DS2 – Vurdering av kryssløsninger

Sammendrag og oppsummering

Notatet samler vurdering av innspill på gangsystem og kryssløsninger som er kommet fra Bergen kommune etter gjennomgang av utkast til planforslag. Notatet omfatter vurdering av løsninger for Gjensidigekrysset, gangkryssing ved reperbanen, gangkryssing i plan ved Sandviken sykehus og kryssløsning ved NHH.

Figur 3 Innspill på alternativ løsning for Gjensidigekrysset

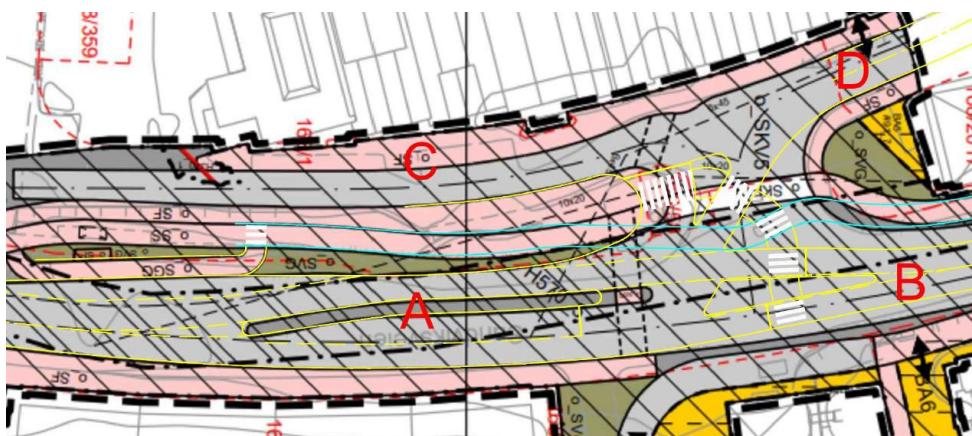
Det er kommet forslag på alternativ løsning av kryssutformingen der man strammer inn krysset med færre svingebevegelser. Ønsket er å gjøre krysset og tilstøtende områder mer gange- og sykkelvennlig.

Alternativ løsning er vist i figur 3, der A – B er fylkesveg 577 Sandviksveien retning fra sentrum mot Glass Knag, arm D er kommunal del av Sandviksveien til/fra Måsekjæret og arm C er blindvei til/fra ulike bedrifter.

Utformingen gir en begrensning av svingebevegelser og utelater B-D, B-C, C-B og D-B. For å foreta disse svingebevegelsene kreves at man nordfra kjører gjennom krysset inn mot sentrum, og snur i den nye planlagte rundkjøringen ved Kristiansholm. Liten plass i denne rundkjøringen gjør at praktisk snumulighet begrenses til dimensjonerende kjøretøy «liten lastebil», med maks lengde 8 m. Større kjøretøy må da kjøre en større omveg mot sentrum for å snu, eller ankomme derfra. Når det gjelder signalreguleringen av krysset, kan den forenkles til to faser, noe som vil gi bedre vilkår for gangtrafikk og kryssing av veg.

Løsningen innebærer også at kollektivfeltet som Statens vegvesens plan etablerer langs repperbanen fra Åsaneveien fjernes, se kap. 3.1.

Løsningen som beskrevet i foregående kapittel er vurdert som gjennomførbart, men den vil medføre en stor ulempe for større kjøretøy, og lede unødig mye av trafikken mot sentrum. Det er derfor sett på alternativt om denne kryssløsningen kan snus, dvs. lede trafikken nordover til/fra rundkjøringen ved Glass Knag. Ved å snu retningen vil trafikken bli ledet til/fra hovedvegnettet i istedenfor til/fra sentrum. Dette kjøremønsteret er mer i tråd med grepet i Trafikkplan sentrum der trafikk til ulike soner i byen skal mates fra overordnet vegnett. Trafikk mellom soner, via sentrum, skal reduseres. Rundkjøringen ved Glass Knag har også større dimensjon og kan håndtere store kjøretøy på en bedre måte. Tilstrekkelig tilkomst for større kjøretøy til/fra den kommunale delen av Sandviksveien kan dermed oppnås.

Videre er det sett på en rundkjøring i krysset. Dette er arealkrevende løsninger som ikke bedrer situasjonen for gangtrafikken. Denne løsningen ble lagt vekk.

Figur 6 Forslag til alternativ løsning

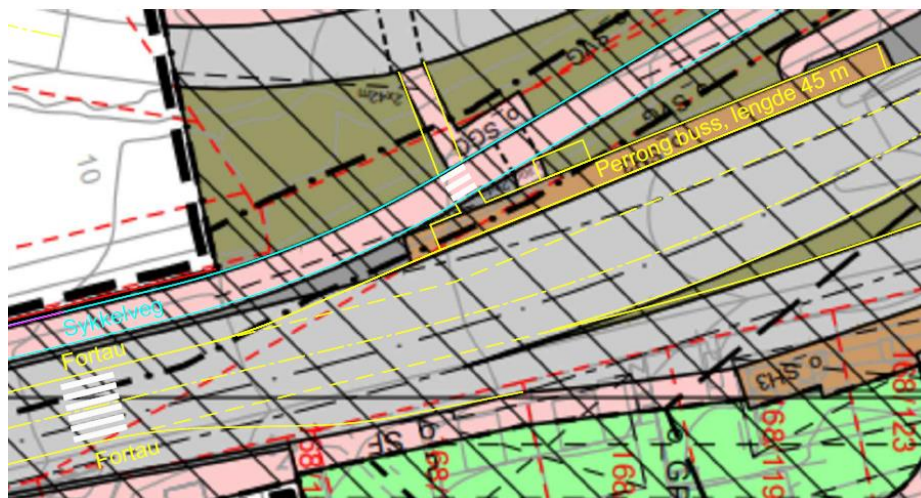
Det er ønskelig å tilrettelegge for flere fotgjengeroverganger i Sandviksveien, spesielt der det er naturlige gangforbindelser til/fra holdeplassen. Det foreslås å fjerne kollektivfeltet, etablere fortau på vestsiden av Sandviksveien langs HSR/ Reperbanen og en gangkryssing i Sandviksveien. Det må også sees på mulighet for å etablere fortau på østsiden av Sandviksveien.

Utbedring av Gjensidigekrysset og strekningen videre nordover til Glass Knag er planlagt ferdigstilt før byggestart for bybaneprojektet. Løsningen lå derfor som en premiss ved oppstart av planarbeidet for Bybanen. Hvis det aksepteres at planen endres og kollektivfeltet kuttes, og vegen reduseres til to felt, er foreslått løsning god. En reduksjon av total vegbredde gir plass til fortau og det blir også mulig å ha et gangfelt for kryssing i plan.

Prinsippene i foreslått løsning videreføres. Gangfeltet etableres der stiforbindelsen fra parken og Amalie Skrams vei møter Sandviksveien. Fortau etableres mellom sykkel- og kjøreveg på vestsiden/ langs reperi-banen. Det er ikke tilstrekkelig areal for fortau på østsiden, men gangfeltet knyttes opp mot eksisterende adkomstveg langs blokkene. Nordgående busslomme må forskyves litt nordover og avkjøringsrampen til Munkebotstunnelen må kortes noe inn.

Figur 9 Forslag til løsning for gangkryssing i Åsaneveien

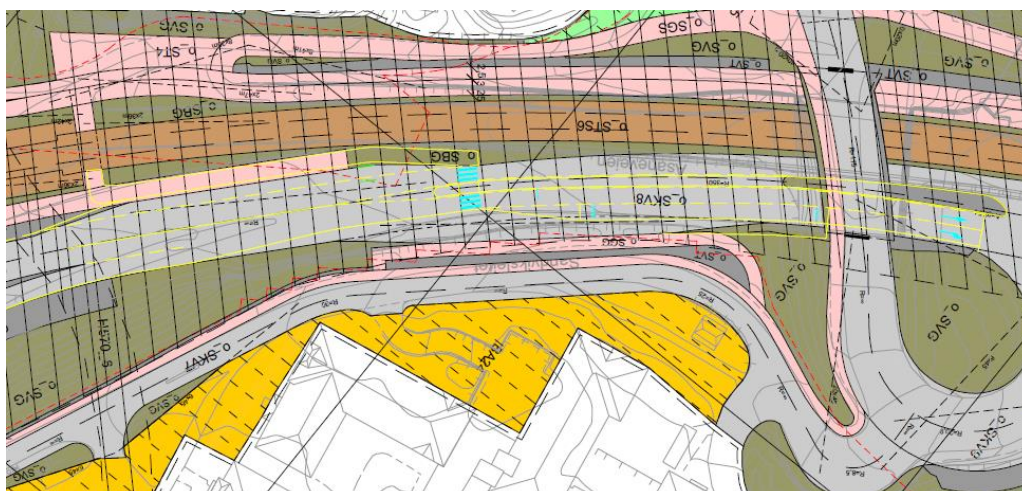
Det er bedt om en vurdering av forbedring for myke trafikanter og en oppstramming av veggeometrien. Det er fra planmyndighet sterkt ønskelig at veganlegget mer fremstår som gate, og gis et mer bymessig preg. Da er fortau og gangakser viktig. Prosjektet har utviklet seg underveis fra å være tilrettelagt for 60 km/t til at dimensjonering i større grad baseres på forutsetning om maks 50 km/t. På bakgrunn av dette foreslås følgende vurdert:

- Gangkryssing i plan over Åsaneveien (se skisse, figur 9)
- Innstramming av vegareal i kryss Åsaneveien-Nyhavnsveien samt forlengelsen av fortau til eksisterende trapp nord for krysset (ved dagens bussholdeplass). Trappen kan og bør beholdes.

Den skisserte løsningen for gangkryssing i Åsaneveien, figur 9, anbefales ikke av trafikksikkerhetsmessige hensyn. Det er kort avstand fra tunnelportaler til kryss med Nyhavnsveien. Innenfor denne strekningen må kjørende forholde seg til:

- Fletting fra to til ett kjørefelt fra forskjellige tunnellop før gangfeltet
- Signalregulert gangfelt i forkant av signalregulert felt ved Nyhavnsveien
- Trafikk til og fra bussholdeplasser
- Feltskifte for høyresvingende trafikk mot Sandviken sykehus/ Nyhavn

Kombinasjonen av disse elementene krever stor oppmerksomhet fra trafikantene, og risikoen for førerfeil og trafikkulykker vurderes til å være høy. Det antas videre at det er få fotgjengere som krysser i planlagt signalregulert kryss, dette kan medføre mindre oppmerksomhet mot krysningspunktet.

Den største bekymringen på foreslått løsning er den korte flettestrekningen mellom to tunnelmunninger og gangfeltet. Det nærmeste vi finner håndbøkkrav er dersom de to kjørefeltene hadde vært i samme tunnel, da hadde det pr definisjon vært et «forbikjøringsfelt» som skal innsnevres til ett kjørefelt. Da gir krav 4.2.3 – 1 i N500: Avstanden fra tunnelåpningen til starten på innsnevringen skal være minst den lengde et kjøretøy tilbakelegger på 10 sekunder når det kjører med hastighet lik fartsgrensen. Et kjøretøy som holder fart 50 km/t vil kjøre 139 meter på 10 sekund. Skal en hensynta dette kravet vil ikke den foreslåtte løsningen være akseptabel.

Gangfeltkriteriene sier at det skal være minst 10 kryssende i makstimen for å kunne etablere gangfelt. Det vurderes at de aller fleste fotgjengere vil benytte planlagt gangbro, og at det i hovedsak er fotgjengere som er ansatte på Sandviken sykehus med inngang i nærhet til nordgående holdeplass som vil ønske å krysse i plan her. Det er dermed usikkert om gangfeltkriteriene vil bli oppfylt.

Løsningen vil for øvrig ikke ha kapasitet til å avvikle beregnet trafikkvolum.

Figur 10 Løsning med sakset gangfelt

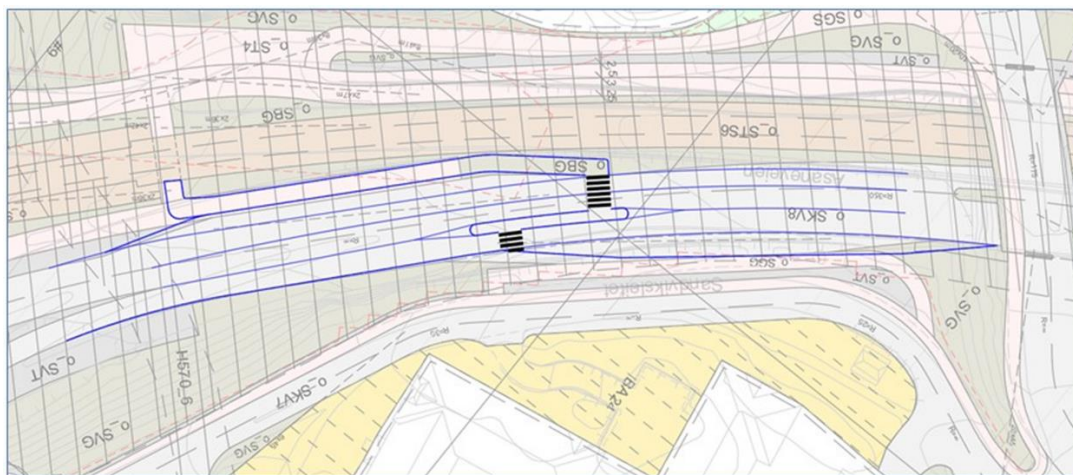
Det også vurdert en variant med sakset gangfelt jfr. skissen under:

Trafikksikkerhetsvurdering av tiltak med sakset gangfelt (figur 10):

- Kjørende fra tunnelen/ Glass Knag vil få en utfordring med krevende feltskifte til høyre mot Nyhavn (pga alt for kort avstand med kjørefeltlinje mellom kjørefeltene). Forbud mot feltskifte og høyresving mot Nyhavnsveien fra venstre kjørefelt har vært diskutert. Det er usikkert om dette blir respektert (særlig ved lav trafikk), og også hvordan skilt og oppmerking kan gjøres.

- Det må sikres et lavt nok fartsnivå inn mot gangfeltet. Det anbefales derfor et opphøyd gangfelt.
- Trafikkvolumet tilsier at man skal vurdere å signalregulere gangfeltet. Dette vil gi bedre trafikkavvikling for kjørende og det vurderes at trafikksikkerheten for gående er mye bedre med signalregulering her.

- Det må være sperrelinje mellom kjørefeltene i samme retning forbi bussholdeplassen for å gi bussen bedre oversikt og konfliktfri utkjøring fra holdeplassen. Dette fører til at avstanden for høyresvingende trafikk fra Fløyfjelltunnelen mot Nyhavn får svært kort vekslingsområde.

- Fletting av kjørefeltene (nordgående kjøreretning) forskyves til etter krysset

Tiltaket gir en stor ulempe for nordgående busser fra Fløyfjelltunnelen, da bussholdeplassen ikke kan betjene disse.

Figur 12 Eksisterende trapp og nordgående busslomme (foto fra Google Street View)

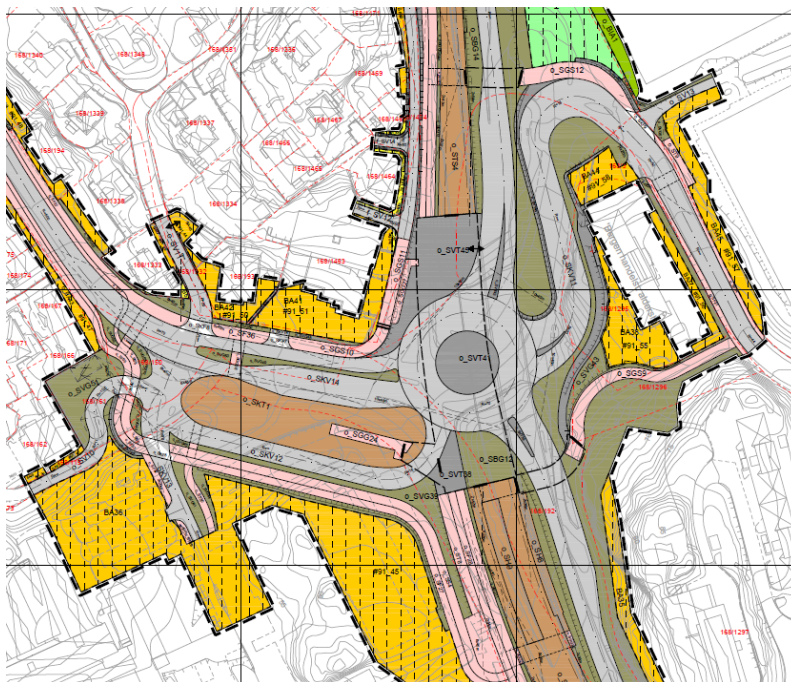
Det er ønskelig å beholde trappen som i dag fungerer som adkomst mellom Hatleveien og nordgående busslomme (se bilde, figur 12), samt fortauet sørover til kryss Nyhavnsveien. I planen er det lagt opp til at nordgående busslomme flyttes lenger sør i området (syd for kryss Nyhavnsveien), og da vil denne trappen miste mye av sin funksjon. Potensielle brukere er gående som skal til/fra Nyhavn og de nye busslommene lenger sør i området. Hvis fortauet skal videreføres til de nye busslommene må det kanskje også vurderes gangfelt gjennom krysset og utvidelse av brua/ kulverten. Sistnevnte er ikke vurdert mhp. trafikkavvikling og

arealbehov, og må vurderes i senere fase. Etablering av ny trapp mellom Hatleveien og Nyhavnsveien lenger sør i området kan gi en bedre gangforbindelse mellom disse målpunktene.

Foreslått bussholdeplass i planforslaget ligger som nevnt lenger sør mot Munkebotstunnelen. Dersom det ved offentlig ettersyn vurderes at en holdeplassløsning uten mulighet for fremtidig stopp for busser fra Fløyfjellstunnelen, vil gi en for dårlig eller tungvint bussbetjening av området, kan endring tilbake til eksisterende holdeplass-plassering være en løsning. Selve holdeplassen må da bygges om. Dette vil gi større avstand til bybanestoppet, men behovet for overgang er veldig lite og løses bedre ved neste stopp.

Figur 14 forslag til alternativ kryssløsning

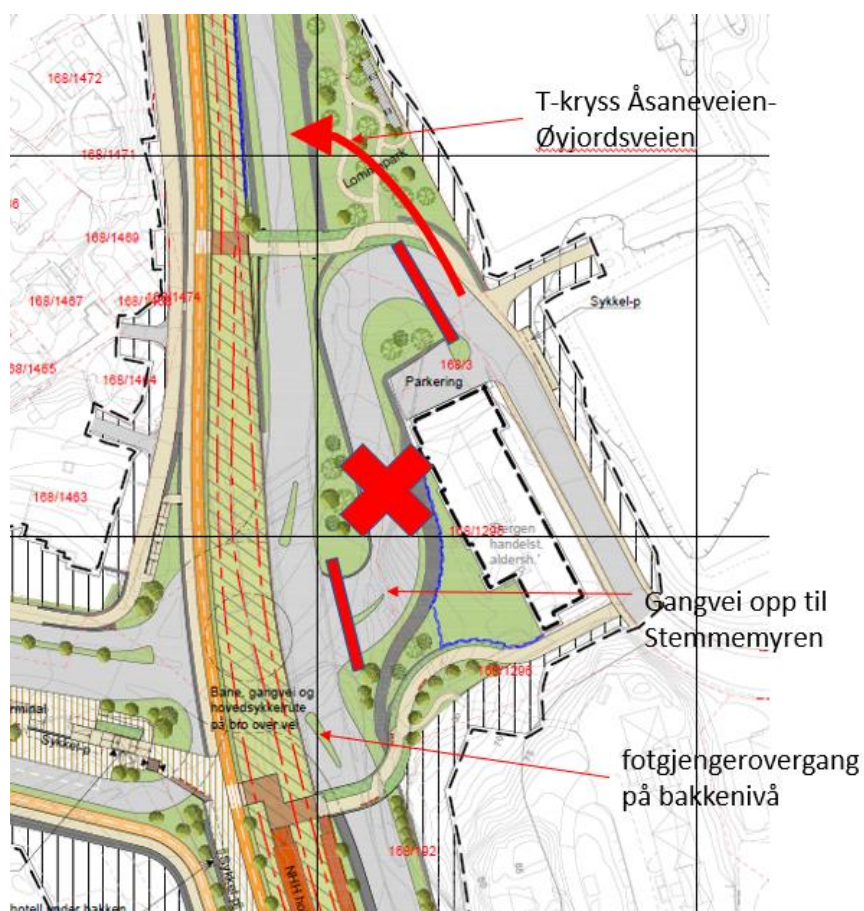
Det er ønskelig å tilrettelegge for lavere fart, en mer urban veggeometri med mindre arealbeslag, samt fotgjengerovergang under broen.

En ny kryssløsning må vurderes (se figur 14):

- 3-armet rundkjøring ved Åsaneveien/Helleveien.
- Øyjordsveien kobles på Åsaneveien i nytt T-kryss nord for rundkjøringen. Det må sjekkes om T-krysset går opp fysisk (mtp. arealbehov, stigning).

Fra tidligere har det blitt vurdert at kryssene vil ligge for tett på hverandre, gitt Åsaneveiens planlagt utforming. Med en utforming basert på redusert hastighet ned til 40 km/t (istedenfor 50 eller 60 km/t) må det vurderes om en slik løsning er gjennomførbar.

Lengre nord er det ønskelig med et gangtilbud fra Eidsvågtunnelen til Øyjordsveien som utformes som fortau langs Åsaneveien.

Når det gjelder den todelt kryssløsningen er det gjort en kapasitetsberegning for 3-armet rundkjøring + signalregulert T-kryss. Grunnet kort avstand mellom kryssene viser resultatene en oppstuvning fra T-krysset og tilbake gjennom rundkjøringen.

Alternativ til signalregulert T-kryss kan være «høyre på – høyre av», dvs. tillatte svingebevegelser høyresving inn fra sør, og høyresving ut mot nord. Dette vil fungere greit for rundkjøringen, men være en svært dårlig løsning for reisende, og da spesielt med buss, til/ fra Øyjordsveien. En annen utfordring er arealknapphet og fysisk konflikt med idrettsanlegget ved etablering av et kryss lenger nord. I tillegg er det høydevariasjoner i dette området som problematiserer utformingen ytterligere. Det anbefales ikke å gå videre med en todelt kryssløsning for dette området.
